[REDACTED] - Strandslaaphuisjes

Van: [REDACTED]
Aan: [REDACTED]
Datum: Woensdag 11 December 2013 11:54
Onderwerp: Strandslaaphuisjes
Bijlagen: Sophiastrand 1 - 40, Kamperland, O2013115, het bouwen van 40 strandwoningen, situatie.pdf

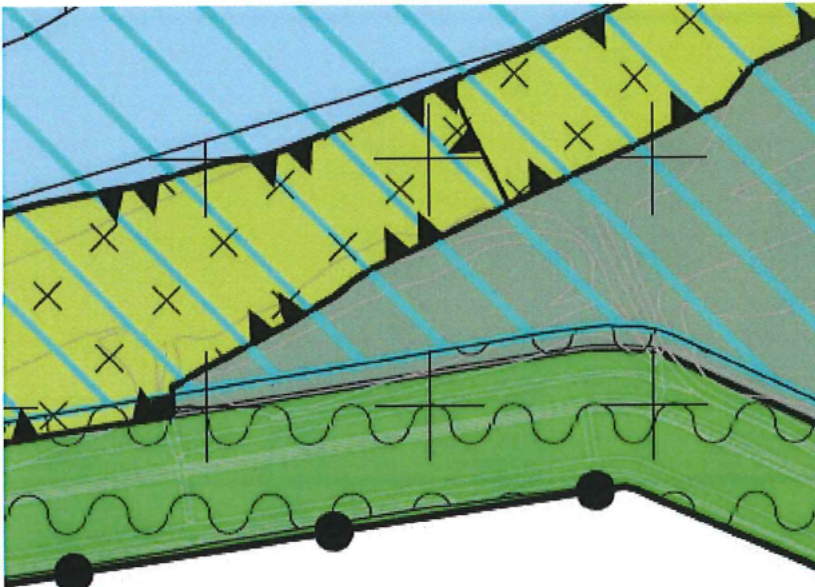
Ik zie op de situatietekening voor de strandslaaphuisjes, dat er 4 huisjes te ver naar het oosten zijn gesitueerd.

Dit is in strijd met de afspraken in de overeenkomst en het bestemmingsplan.
